改 善 箇 所 説 明 図

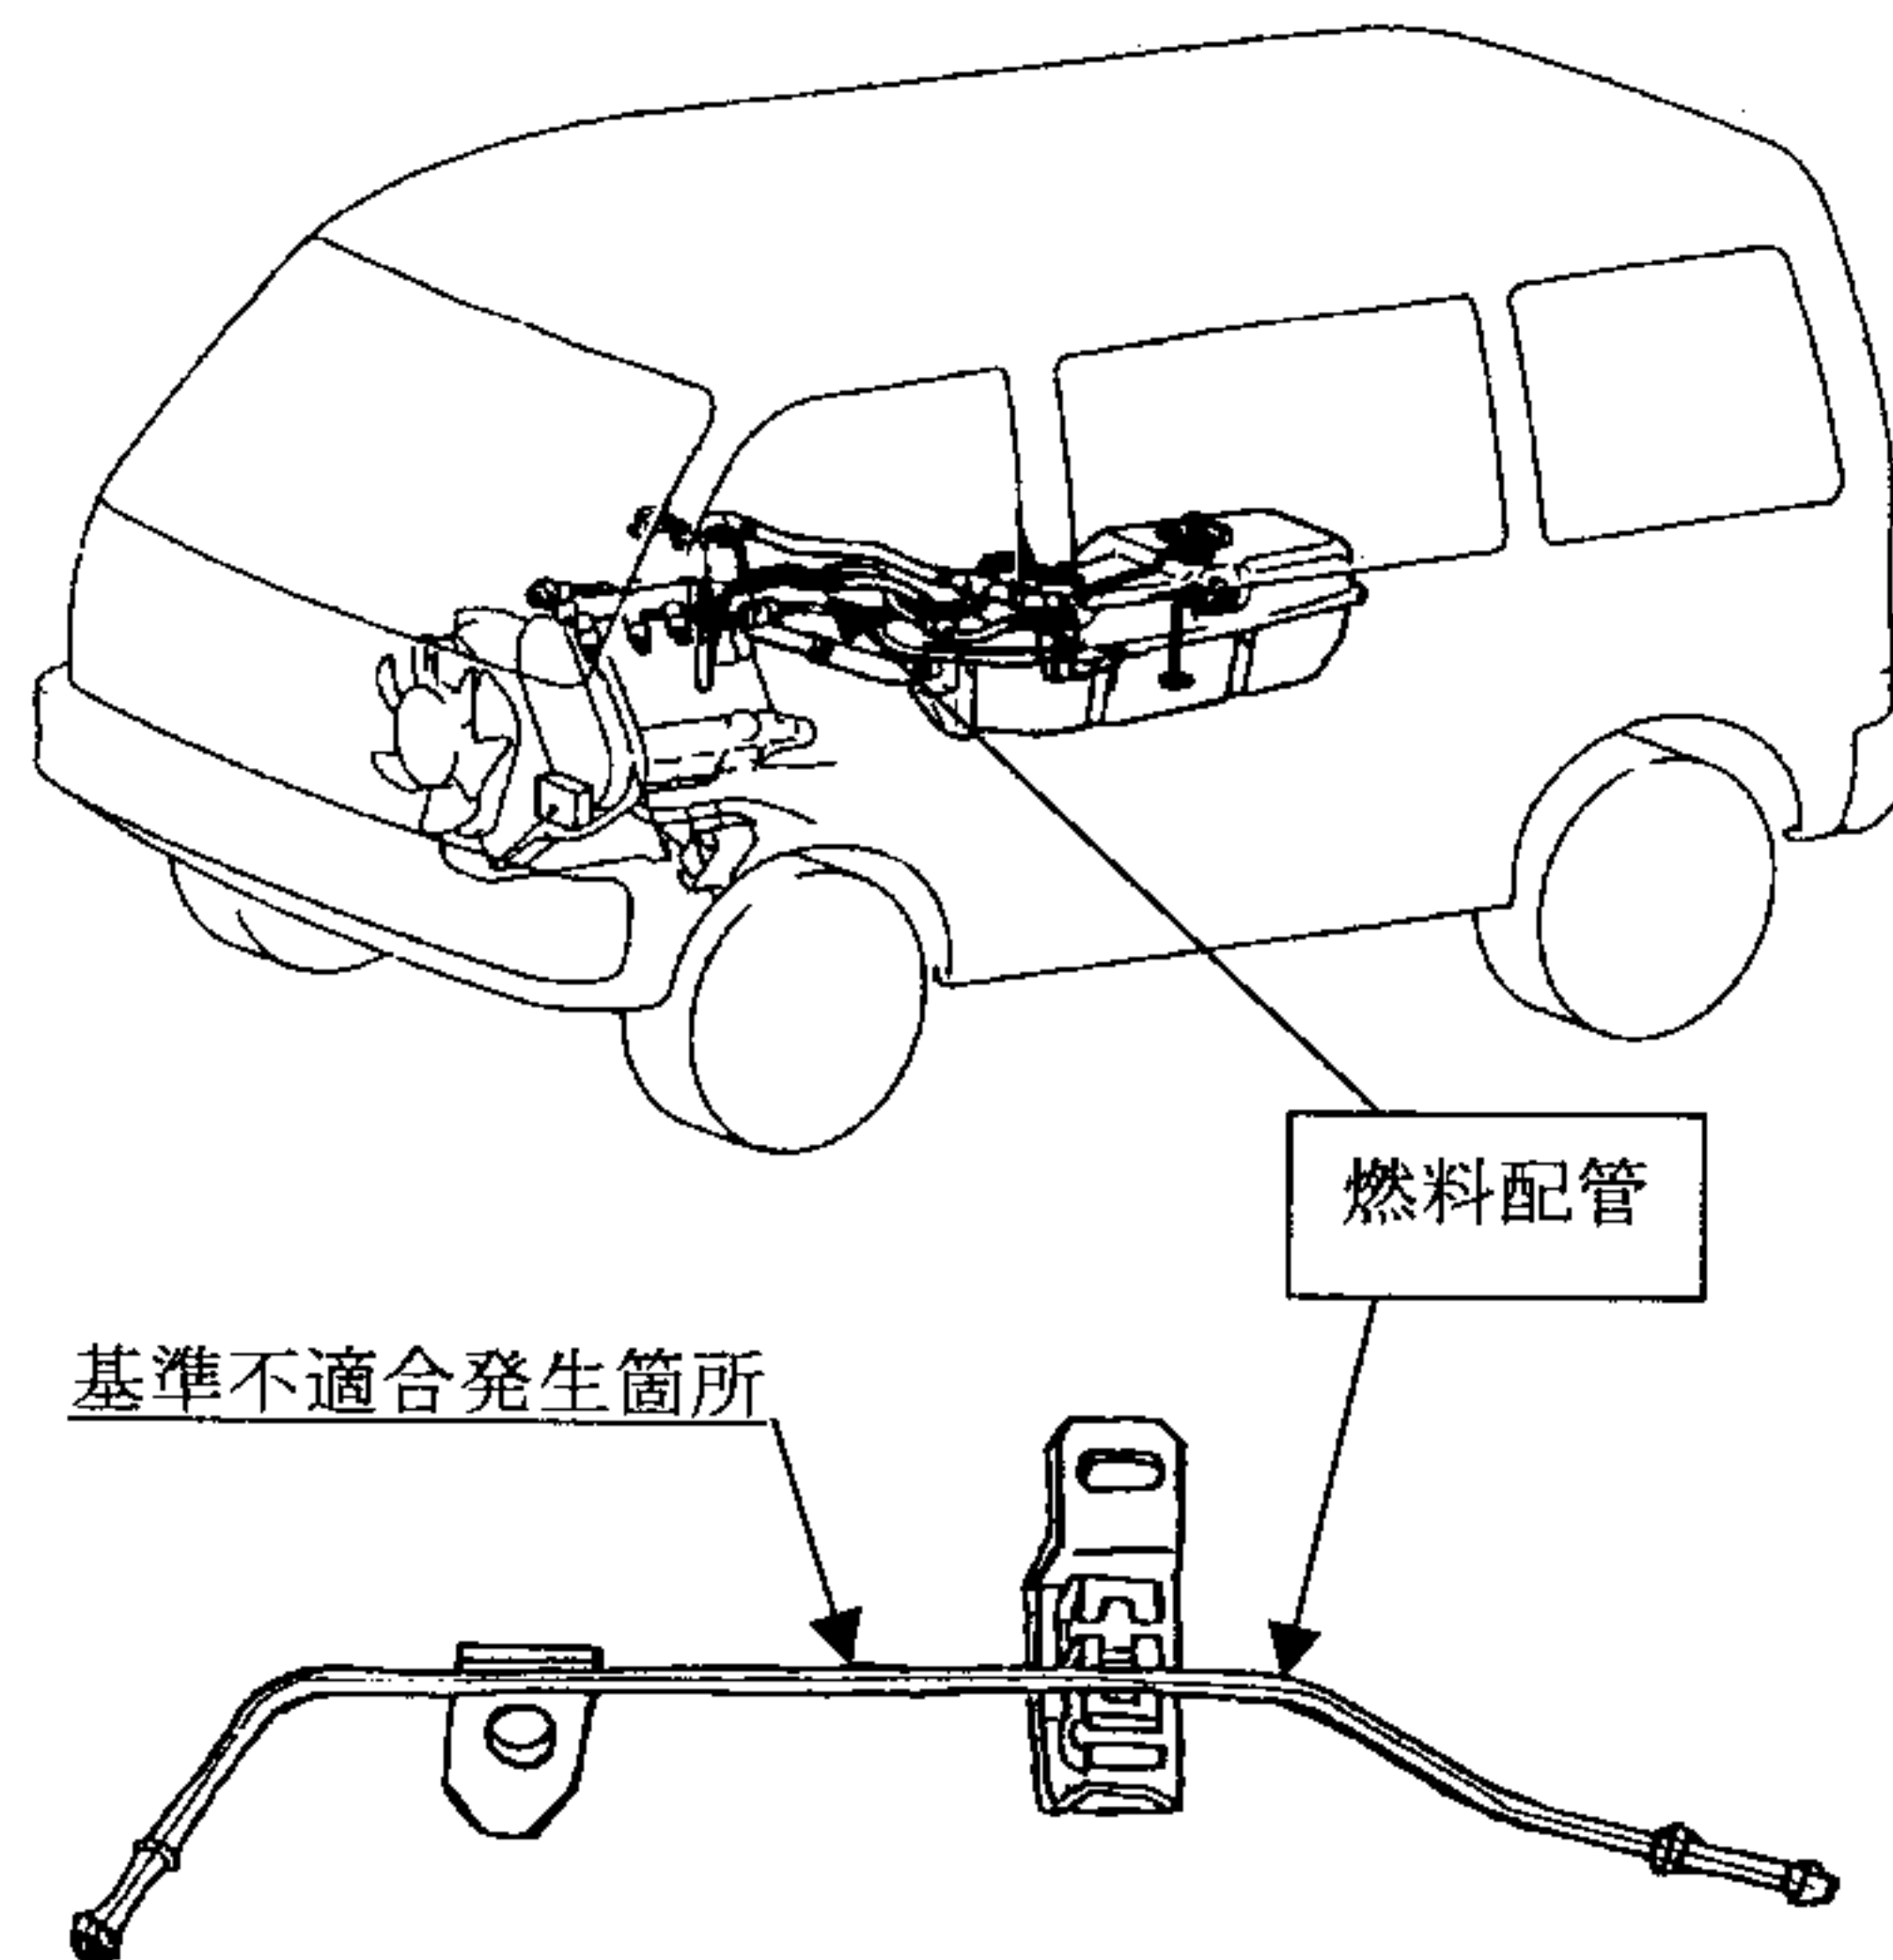
燃料配管製造時のメッキ工程が不適切なため、配管表面のメッキ厚が不十分なものがある。そのため、そのままの状態で使用続けると、当該燃料配管が腐食し、最悪の場合、穴があき燃料が漏れるおそれがある。

全車両、当該燃料配管を良品に交換する。

識別：運転席ドアのアップーヒンジボデー側にある上側取付ボルト頭部に白色または黄色のペイントを塗布する。
